Forum mondial de l'harmonisation des Règlements
concernant les véhicules

Groupe de travail de l'éclairage et
de la signalisation lumineuse

Soixante-troisième session
Genève, 29-31 mars 2010

Rapport du Groupe de travail de l'éclairage et de la signalisation lumineuse sur sa soixante-troisième session

Annexe 11, modifier les figures comme suit:

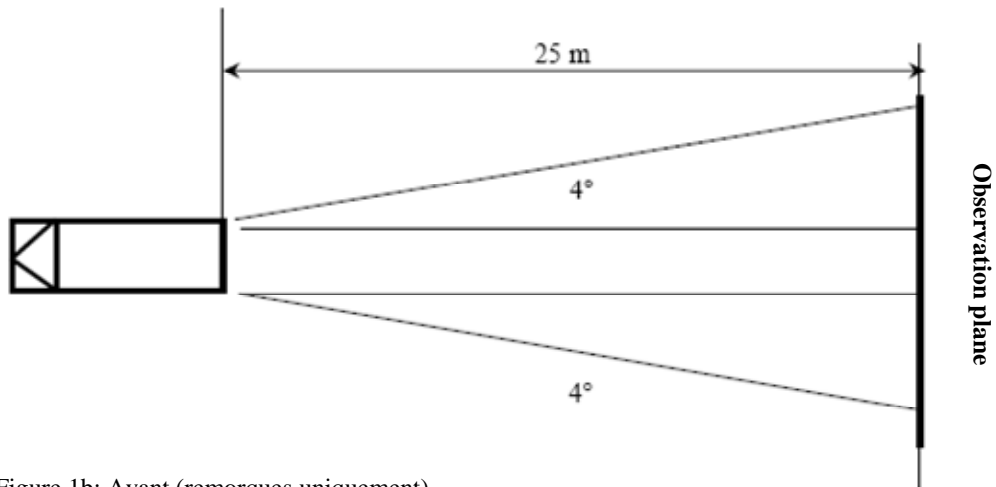
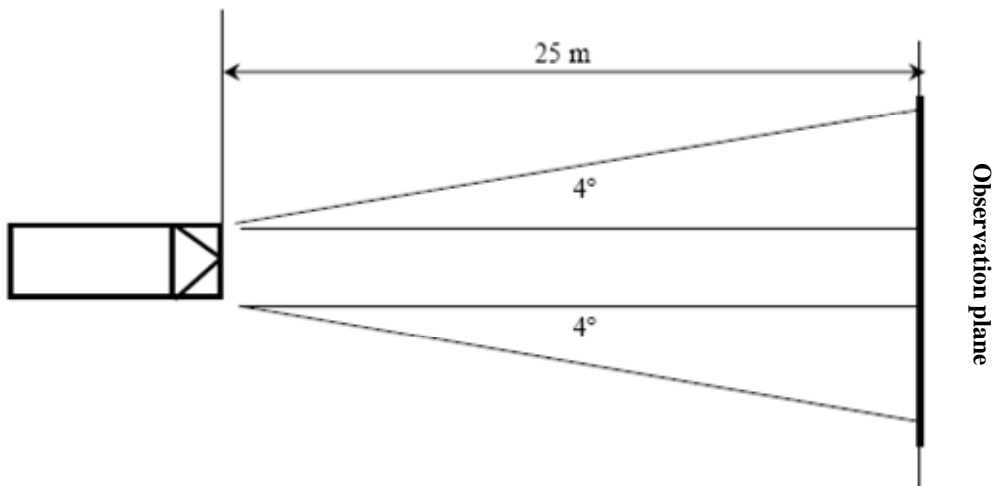
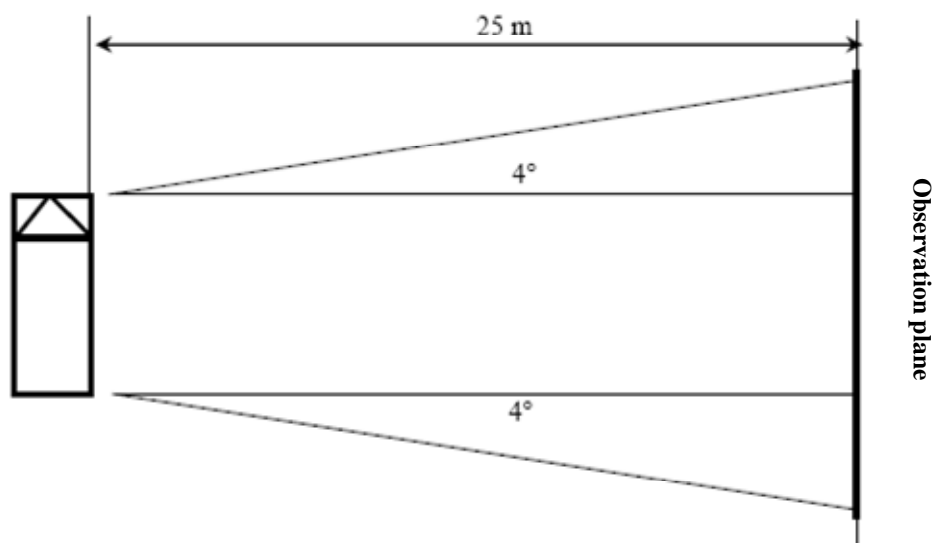
- «6.21.5.1 Pour les marquages à grande visibilité arrière et avant (voir l'annexe 11, fig. 1a et 1b), le plan d'observation est perpendiculaire à l'axe longitudinal du véhicule, situé à 25 m de l'extrémité du véhicule et limité:».

Figure 1

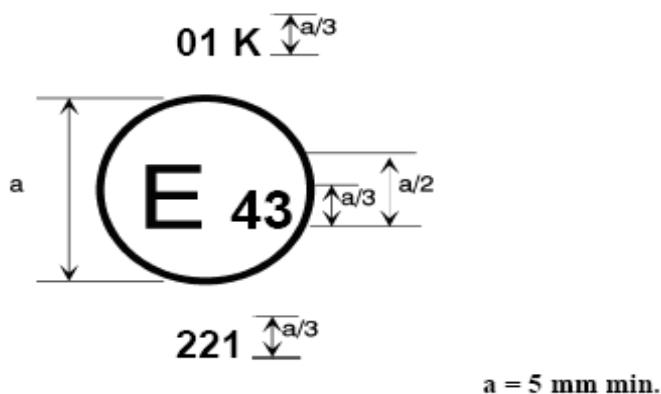
Figure 1 et texte, modifier comme suit:

«Figure 2

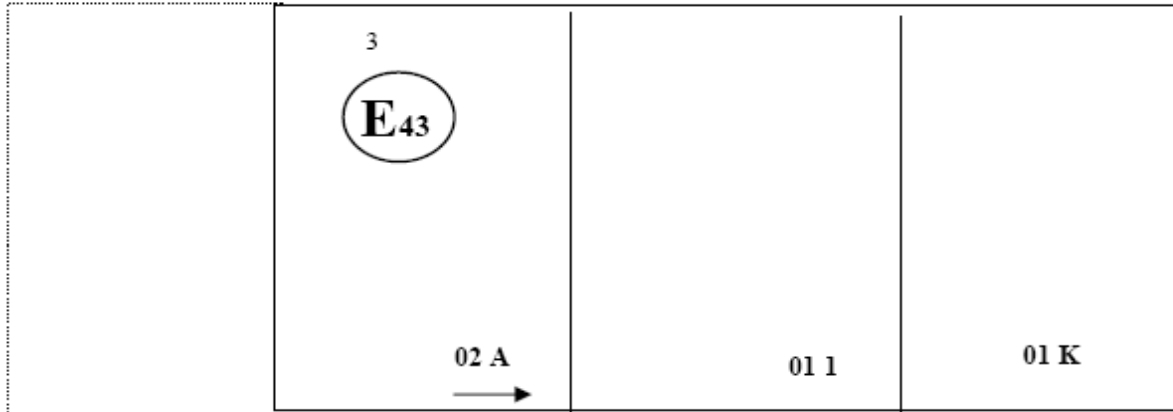
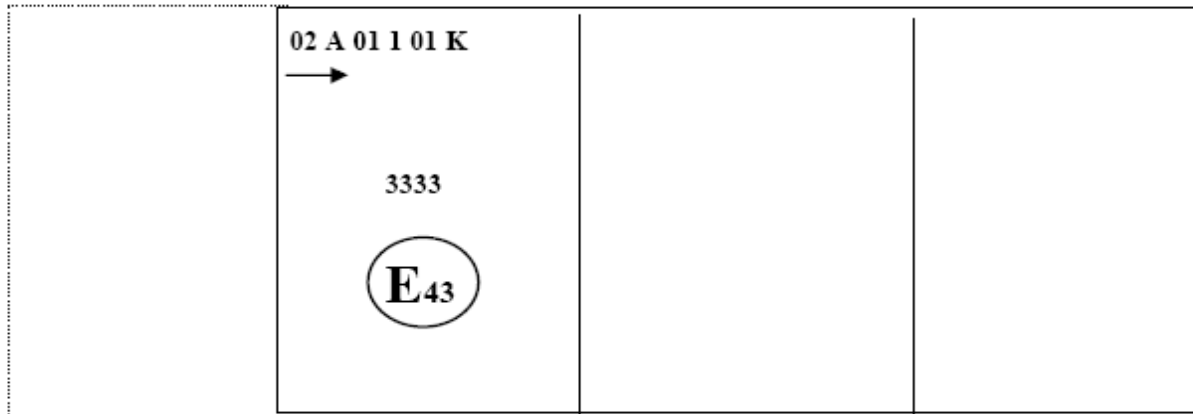
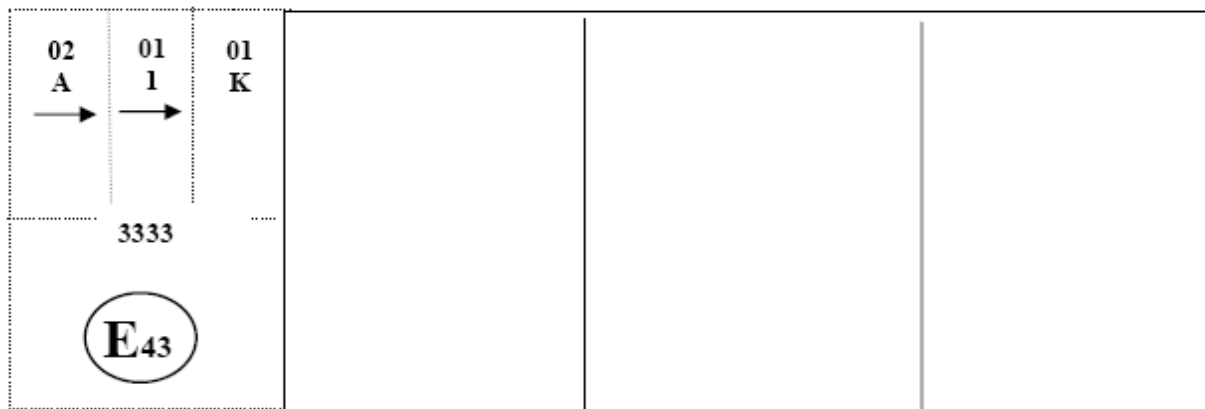
Figure 2 et texte, modifier comme suit:
